Oggetto: Zaminga Recuperi S.r.l. - D.Lgs. n. 152/2006, L.R. n. 26/2022. Provvedimento Autorizzatorio Unico Regionale, ai sensi dell'art. 27 bis, inerente al "Progetto per la variazione dei codici EER trattati, dei relativi quantitativi, adeguamento al decreto 28 giugno 2024 n.ro 127 e richiesta di autorizzazione unica ex art. 208 D. Lgs. 152/2006", in agro di Carpignano Salentino, fg 22, p.lla 892.

Conferenza di Servizi del 05.06.2025

Fig. 2. Elaborato - VIA_01_Studio di impatto ambientale (tralcio PRG castale).

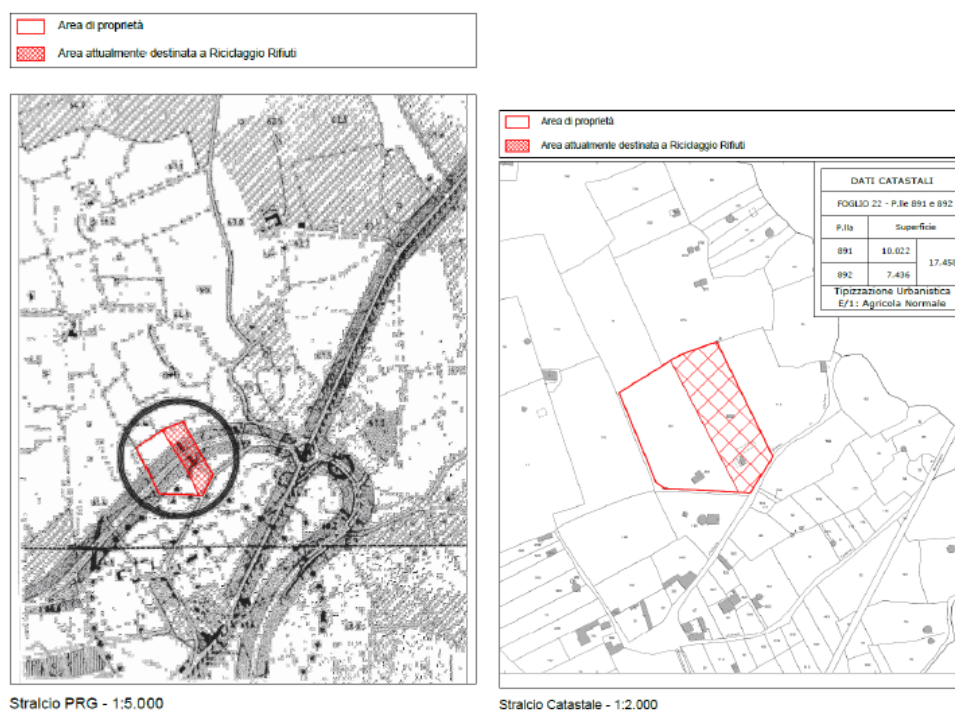
Ciò premesso, da verifiche effettuate in merito ai contenuti degli elaborati trasmessi, si rappresenta che come da stralcio del vigente PRG (fig. 2) l'area di intervento insiste anche su aree destinate alla *Viabilità* ed alle relative *Fasce ed aree di rispetto della viabilità* pertanto è necessario acquisire pareri o atti autorizzatori eventualmente emessi, anche in materia paesaggistica, rilasciati per la realizzazione ed esercizio dell'impianto, allo stato, autorizzato.
